W odpowiedzi na pisma dotyczące pytań do postępowania na zakup przyczep transportowych przedstawiam stanowisko Gestora w przedmiotowej sprawie:

Dotyczy zadania nr 2 (PTŚŁ)

Dotyczy zadania nr 3 PTDŁ

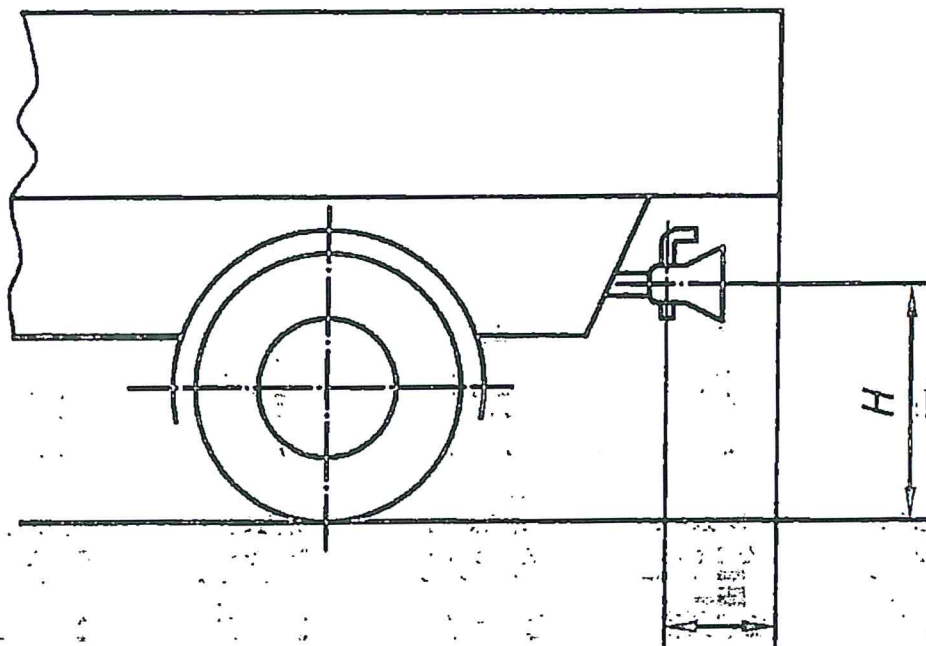
„Część VIII pkt 1 i 14 WET na PTŚŁ: Przywołane w WET na PTŚŁ akty prawne nie określają jednoznacznie zakresu wysokości położenia sprzęgu w pojeździe ciągnącym (mówiąc najprościej wymiar H mierzony w pionie między nawierzchnią, a środkiem sworznia sprzęgu zaczepowego do przyczepy – rysunek poniżej).

Czy Zamawiający w tym zakresie dopuszcza jako wiążące ustalenia normy ISO 11406-2001? Jeśli nie proszę, proszę o podanie właściwego aktu prawnego, który to reguluje (i dokładną lokalizację zapisu w danym akcie prawnym) lub zakresu wysokości położenia oczka sprzęgu (H wg poniższego rysunku) jaką, dyszel przyczepy powinien obsługiwać?"

Zgodnie z postanowieniami pkt. 1 i 14 w części VIII WET na PTŚŁ, dyszel holowniczy musi spełniać wymagania norm europejskich<sup>4</sup> oraz przepisów prawa polskiego<sup>5</sup> i umożliwiać połączenie z pojazdem ciągnącym, w którym zastosowano sprzęg odpowiadający ww. wymaganiom.

Ponadto musi posiadać funkcję samopoziomowania<sup>6</sup> (np. sprężyny samopoziomujące) oraz możliwość połączenia ze sprzęgiem pojazdu holującego znajdującego się na innej wysokości niż dyszel pojazdu.

W zależności od zastosowanego dyszla holowniczego, musi on być zamocowany tak, aby mógł swobodnie poruszać się w płaszczyźnie pionowej, zgodnie z parametrami określonymi w ww. dokumentach.

Celowo nie podano wysokości położenia sprzęgu w pojeździe ciągnącym, gdyż znajduje się on na różnej wysokości w pojazdach Sił Zbrojnych RP, które były pozyskiwane również przed wejściem w życie ww. uregulowań prawnych.

Do celów projektowych można zastosować postanowienia Polskiej Normy PN-ISO 11406:2004/AC1:2020-02 „Ciężarowe pojazdy drogowe. Sprzęgi mechaniczne między pojazdami ciągnącymi z zaczepem tylnym a przyczepami z dyszlem. Zamienność.”, w której podano zakres wysokości na jakiej powinien znajdować się zaczep, w zależności od dopuszczalnej masy całkowitej pojazdu lub przyczepy.

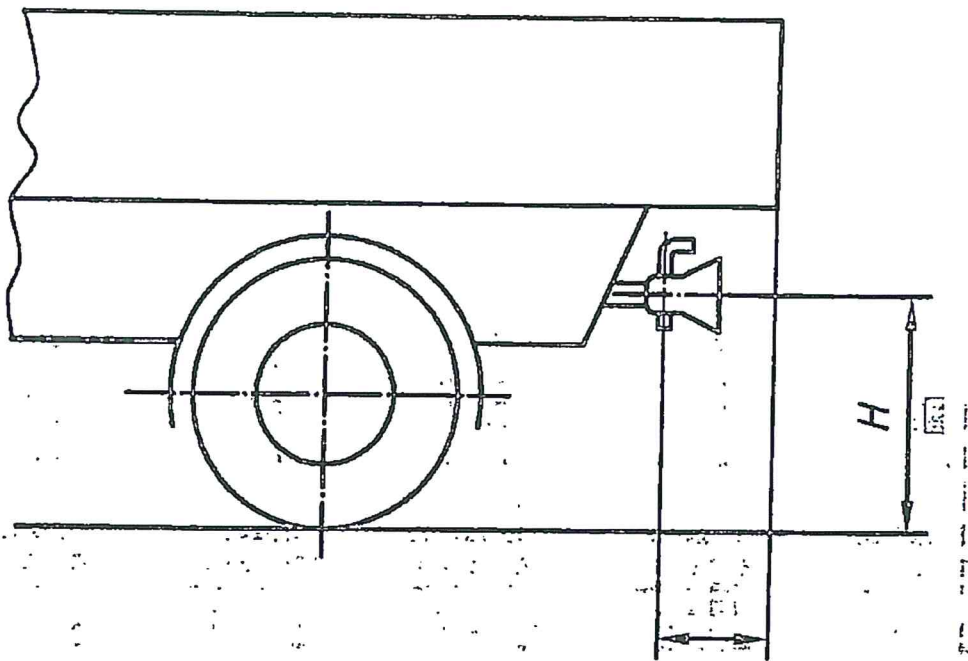
*„Część VIII pkt 1 i 14 WET na PTDŁ: Przywołane w WET na PTDŁ akty prawne nie określają jednoznacznie zakresu wysokości położenia sprzęgu w pojeździe ciągnącym (mówiąc najprościej wymiar H mierzony w pionie między nawierzchnią, a środkiem sworznia sprzęgu zaczepowego do przyczepy – rysunek poniżej).*

Czy Zamawiający w tym zakresie dopuszcza jako wiążące ustalenia normy ISO 11406-2001? Jeśli nie proszę, proszę o podanie właściwego aktu prawnego, który to reguluje (i dokładną lokalizację zapisu w danym akcie prawnym) lub zakresu wysokości położenia oczka sprzęgu (H wg poniższego rysunku) jaką, dyszel przyczepy powinien obsługiwać?"

Zgodnie z postanowieniami pkt. 1 i 14 w części VIII WET na PTDŁ, dyszel holowniczy musi spełniać wymagania norm europejskich<sup>10</sup> oraz przepisów prawa polskiego<sup>11</sup> i umożliwiać połączenie z pojazdem ciągnącym, w którym zastosowano sprzęg odpowiadający ww. wymaganiom.

Ponadto musi posiadać funkcję samopoziomowania<sup>12</sup> (np. sprężyny samopoziomujące) oraz możliwość połączenia ze sprzęgiem pojazdu holującego znajdującego się na innej wysokości niż dyszel pojazdu.

W zależności od zastosowanego dyszla holowniczego, musi on być zamocowany tak, aby mógł swobodnie poruszać się w płaszczyźnie pionowej, zgodnie z parametrami określonymi w ww. dokumentach.

Celowo nie podano wysokości położenia sprzęgu w pojeździe ciągnącym, gdyż znajduje się on na różnej wysokości w pojazdach Sił Zbrojnych RP, które były pozyskiwane również przed wejściem w życie ww. uregulowań prawnych.

Do celów projektowych można zastosować postanowienia Polskiej Normy PN-ISO 11406:2004/AC1:2020-02 „Ciężarowe pojazdy drogowe. Sprzęgi mechaniczne między pojazdami ciągnącymi z zaczepem tylnym a przyczepami z dyszlem. Zamienność.”, w której podano **zakres wysokości** na jakiej powinien znajdować się zaczep, w zależności od dopuszczalnej masy całkowitej pojazdu lub przyczepy.
